# Der UCS M5 Blade-DIMM-Populationsaufkleber passt nicht zur Dokumentation

Dieses Dokument beschreibt ein Problem mit einem alten UCS M5 Blade-DIMM-Populationsaufkleber, der die aktuelle Online-Dokumentation nicht wiedergibt.

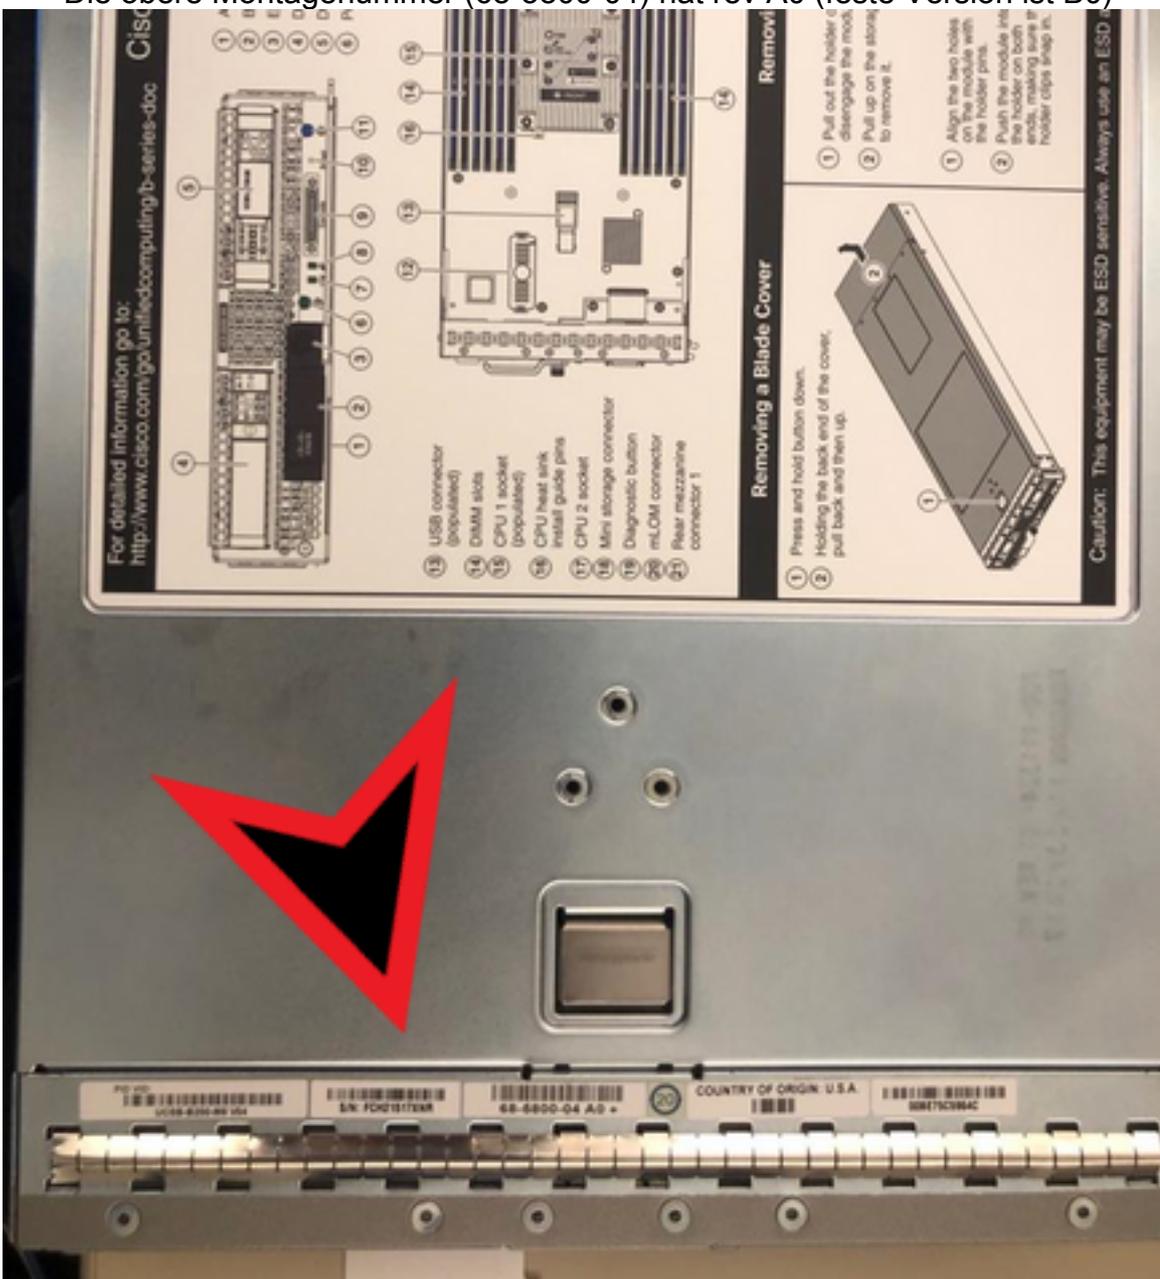
- UCS B200 M5
- UCS B480 M5
- Die obere Abdeckung (800-46239-01) hat rev B0 (feste Aufkleber haben rev C0)

- Die obere Montagenummer (68-5800-04) hat rev A0 (feste Version ist B0)

Als Referenz dient der **alte Aufkleber** von B200-M5:

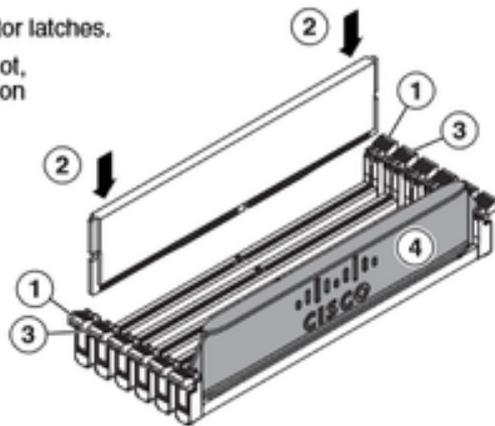
Der DIMM-Populationsaufkleber unter dem Deckel der UCS M5-Blades stimmt nicht mit den Informationen in der Online-UCS-Dokumentation überein.

Beide Konfigurationen sind gültig und werden unterstützt. Der alte Aufkleber sollte keine Erkennung oder andere Probleme verhindern, es sei denn, er ist die optimale Konfiguration für die Leistung. Dabei ist zu beachten, dass das Leistungsgefälle marginal ist (etwa 1 %).

Der ursprüngliche DIMM-Populationsaufkleber ist nicht falsch, aber die Kunden sollten zur Online-Dokumentation weitergeleitet werden, um die neueste und optimale Konfiguration zu erhalten.
